Monteringsvejledning/Montagehinweise/Fitting Instruction

8620 271105

8620 39689

**GB** Conversion from electronically controlled thermostat (8620 271105) to traditionally controlled thermostat (8620 39689) on (PSA) Peugeot Citroën group.

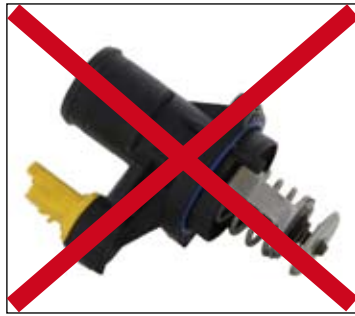
Thermostat 8620 271105 has been changed from O.E. from an electronically controlled thermostat to a traditional/mechanical thermostat. In addition to using a different type of thermostat, the conversion means that you must also use a blanking plug and a plastic strap when installing the thermostat.

The change will result in an error code within the engine diagnostic equipment stating "interrupted circuit for controlled thermostat"; engine diagnostic lamp is not lit. Please ignore the error code since it has no influence or effect on the engine.

When installing the new thermostat, remember to install the supplied blanking plug on the plug to the car's wiring. Position the connector on the wiring harness by bending it downwards

to prevent water ingress, and attach the connector at an appropriate place with a plastic strap.

The serial change applies on vehicles manufactured before 29.09.2006, PR number -> 10917. Vehicles manufactured after 29.09.2006, PR number 10918 ->, the serial changes have already been made.
